Bismarckstraße: Radfahrstreifen

Die realisierte Lösung ruft Verwirrung hervor

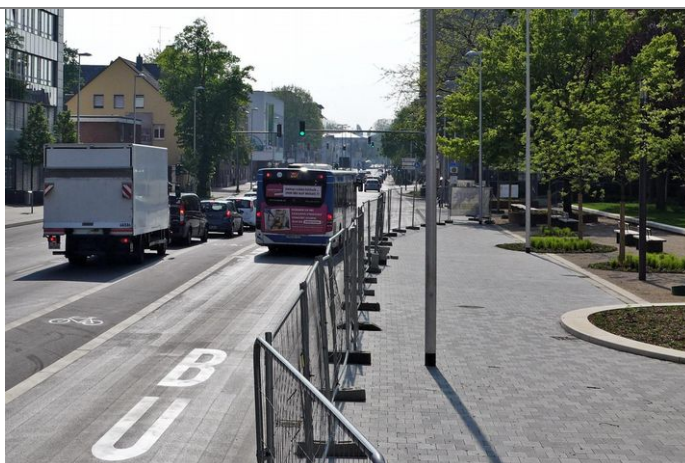
Es muss hier angemerkt werden, dass die im Plan angegebene Breite von 2 m nicht netto gilt. Aus Radfahrersicht ist das aber die Breite, die zählt.

Hier kann man erkennen, dass die 2 m sich auch nicht auf die Mitte der jeweiligen Markierung beziehen. Netto handelt es sich um 1,84 m.

Netto sollte ein Radfahrstreifen, der an beiden Seiten von motorisiertem Verkehr „begleitet“ wird, deutlich breiter sein. Die Gefahr, dass diese Spur dann als Kfz-Spur benutzt wird, steigt mit der Breite natürlich an (mehr dazu auf S. 3).

- Es soll durchgehend rote Farbe aufgetragen werden. Dabei sollte die Breite des Radfahrstreifens vergrößert werden. Der Streifen links soll als Geräuschstreifen umgestaltet werden, und zwar über die ganze Länge. Alternativ wäre ein niedriger Betonwall auf der linken Seite denkbar. Das würde dem Sicherheitsgefühl der Radfahrer sehr zugute kommen.
